玄海原子力発電所 3号炉及び 4号炉

標準応答スペクトルを考慮した地震動評価における
地下構造モデルの設定について
(コメント回答)

2022年10月28日
九州電力株式会社

■ 地下構造モデルの検討・設定及び妥当性確認の流れ

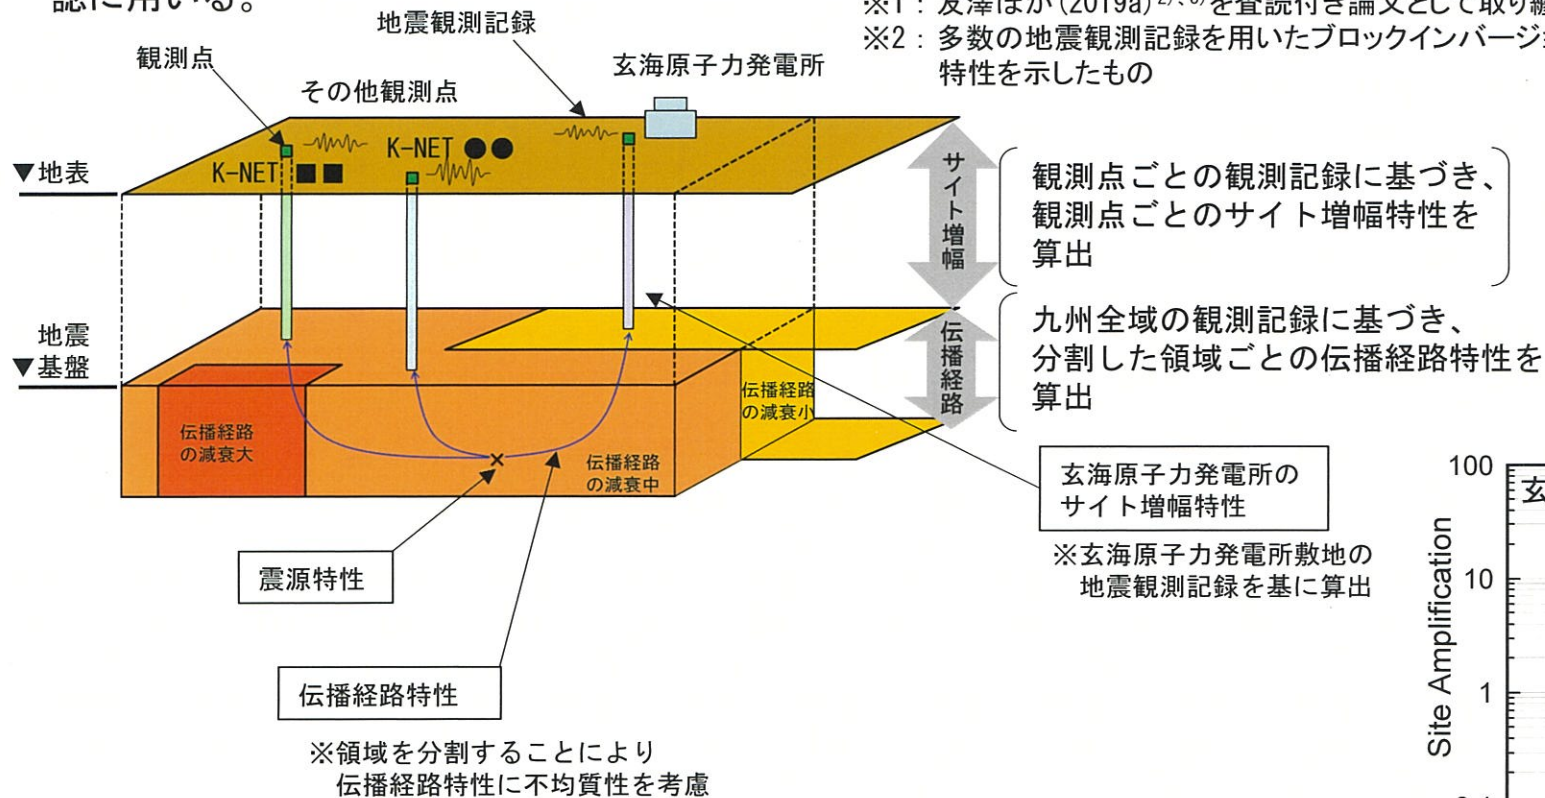
No.	コメント	指摘場所	対応状況
1	既許可の地下構造モデルと新たに設定した地下構造モデルの位置づけの記載を充実すること。	第1026回 原子力発電所の 新規制基準適合性に 係る審査会合 (令和4年1月21日)	第1080回会合にて説明
2	新たに設定した地下構造モデルについて、以下を踏まえ、地盤減衰の設定の考え方、根拠を明確にし、説明すること。 ①15Hz程度までの範囲で評価した地盤減衰の高周波数帯への適用性 ②地震観測記録が得られていない深さにおける地盤減衰の設定 ③地盤減衰の不確かさの考え方		コメント回答①： 第1049回会合にて説明 次回以降改めて説明予定 コメント回答②③： 次回以降説明予定
3	地震基盤相当面は、設置許可基準規則解釈別記2の定義に従い $V_s=2, 200\text{m/s}$ 以上の層に設定すること。		第1057回会合にて説明
4	乱数位相を用いた模擬地震波の作成について、継続時間の設定を含め検討し、説明すること。		次回以降説明予定
5	地震動評価にあたって、どのような地下構造モデルを使うのか方針を示すこと。	第1049回 原子力発電所の 新規制基準適合性に 係る審査会合 (令和4年5月20日)	第1057回会合にて説明
6	全体スケジュールを考慮した上で、地下構造モデル設定、地震動評価及び全体方針を示すこと。		第1057回会合にて説明
7	審査全体を見通した上で、スケジュールを示すこと。	第1057回 原子力発電所の 新規制基準適合性に 係る審査会合 (令和4年7月1日)	第1080回会合にて説明
8	今回地下構造モデルの方針を変更していることから、説明済みとなっているコメントに関しても、改めて説明すること。		コメントNo. 2について 次回以降改めて説明予定
9	新たなボーリング調査から得られる結果を踏まえ、設定した地下構造モデルの妥当性を示すこと。		次回以降説明予定
10	今後説明予定の新たに設定した地下構造モデルの妥当性について、適切な論理で十分な根拠に基づき説明すること。	第1080回 原子力発電所の 新規制基準適合性に 係る審査会合 (令和4年10月7日)	説明方針： 今回説明 (P8～38) コメント回答： 次回以降説明予定

- Q=12.5の妥当性を以下の観点で確認。
- Q=12.5の応答波の応答スペクトルが、同定結果による応答波の応答スペクトルと同等もしくは上回る (①)
 - 卓越周波数において、Q=12.5による理論伝達関数の方が、同定結果による理論伝達関数より大きなピークを有する (②)

- 解放基盤表面からEL. -200mまでの範囲において、同一の地盤減衰 (Q値) とする妥当性を以下の観点で確認。
- ボーリング孔内測定による減衰^{※1} (③) が、最深部地震計以浅と最深部地震計以深で同等である
 - 岩石コアを用いた測定による減衰^{※2} (④) が、最深部地震計以浅と最深部地震計以深で同等である

- 設定した地下構造モデルの妥当性を以下の観点で確認。
- 設定した地下構造モデルの地盤増幅率が、経験的地盤増幅率に対して同等もしくは上回る (⑤) 【参考4】
 - 設定した地下構造モデルの伝達特性 (伝達関数、応答スペクトル比) が、追加ボーリング調査結果^{※1}を踏まえたPS検層モデルの伝達特性に対して同等もしくは上回る (⑥) 【3.4節】

- 発電所敷地で取得した地震観測記録に基づき、解放基盤表面から最深部地震計 (EL. -90m) までの範囲の地盤減衰 (Q値) を、以下の手法で検討した結果、上限値はQ=8.7程度。
- 伝達関数 (周波数依存型) による検討 (Q=8.7程度)
 - 伝達関数 (バイリニア型) による検討 (Q=3.7程度)
 - 地震波干渉法による検討 (Q=8.6程度)

地盤減衰 (Q値) は、保守的にQ=12.5と設定。

- 速度層断面により、解放基盤表面からEL. -200mまでの範囲は概ね同じ速度層に分類されることを確認。【参考3】
- 発電所敷地で取得した地震観測記録に基づく地盤増幅率 (以下、「経験的地盤増幅率」と理論増幅率の残差が最小となるQ=12.5の層下面深度を検討し、Q=12.5をEL. -200m以深まで適用できることを確認。【3.2節】

Q=12.5の適用範囲は、保守的にEL. -200mまでに設定。

解放基盤表面からEL. -200mまでの範囲における地盤減衰 (Q値) をQ=12.5に設定。

3.2 経験的地盤増幅率による地盤減衰（Q値）の検討

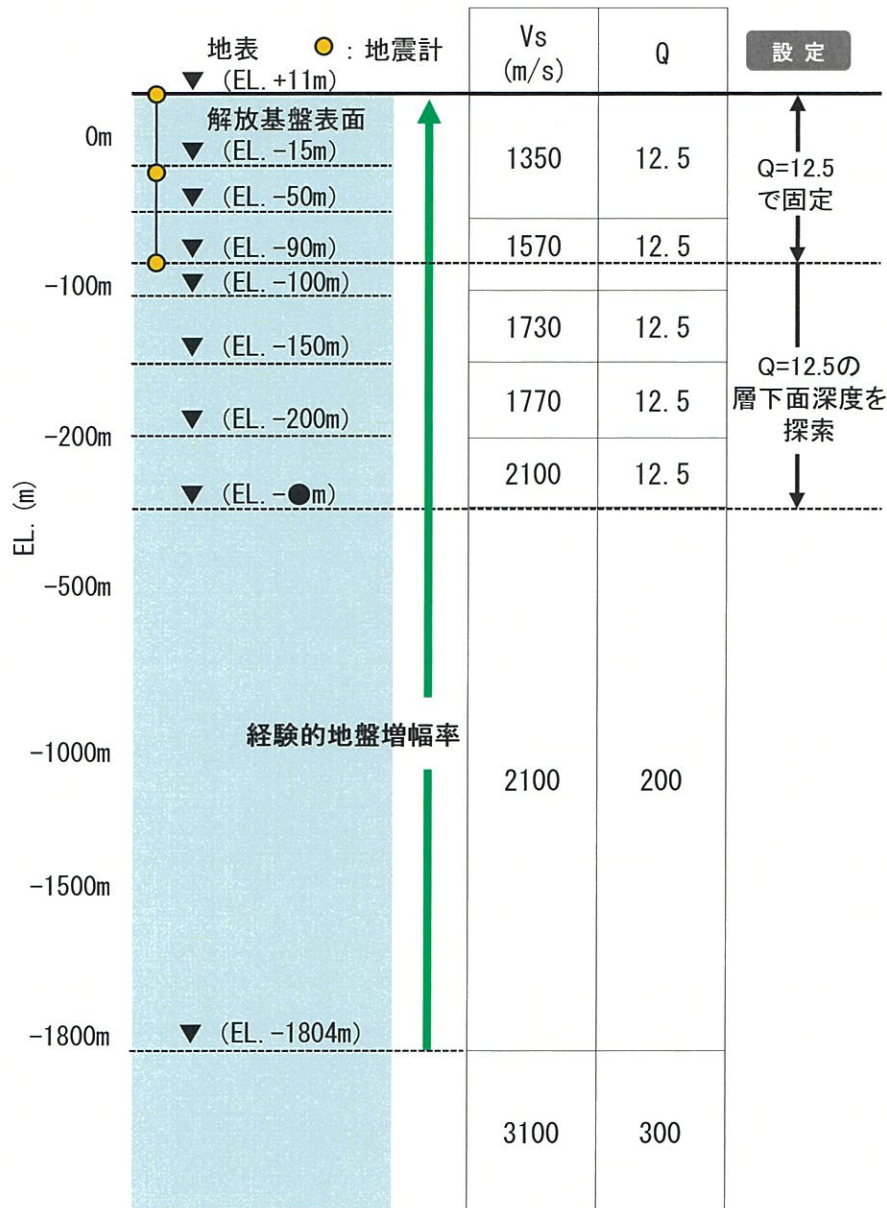
No.	コメント	指摘場所	対応状況
S-1	地下構造モデルの地盤減衰の設定について、既許可からの変更点の妥当性を説明すること。その際、地盤減衰の設定根拠としている地震観測記録が得られていない範囲 (EL. -90m~EL. -200m) の地盤減衰の設定の妥当性についても併せて説明すること。	第983回 原子力発電所の 新規制基準適合性に 係る審査会合 (令和3年6月11日)	第1026回会合にて説明 次回以降改めて説明予定
S-2	地下構造モデルの変更に伴う既許可の基準地震動への影響について説明すること。		第1026回会合にて説明 次回以降改めて説明予定
S-3	地震基盤相当面について、設置許可基準規則解釈別記2の $V_s=2,200\text{m/s}$ 以上に対し、 $V_s=2,100\text{m/s}$ の層上面 (EL. -200m) に設定したことの妥当性を説明すること。		第1026回会合にて説明
S-4	模擬地震波の作成について、複数の方法から一様乱数の位相をもつ正弦波の重ね合わせを採用した妥当性を説明すること。		次回以降説明予定
S-5	既許可以降の観測・調査・分析などについて説明すること。		適宜反映

- 最深部地震計以深の地盤減衰（Q値）について、玄海原子力発電所の経験的地盤増幅率を用いて、Q=12.5の層下面深度を変数とした検討を実施。
- 最深部地震計以浅は、Q=12.5で固定。
- 経験的地盤増幅率と理論増幅率の残差が最小となるQ=12.5の層下面深度を検討し、Q=12.5をEL. -200m以深まで適用できることを確認。
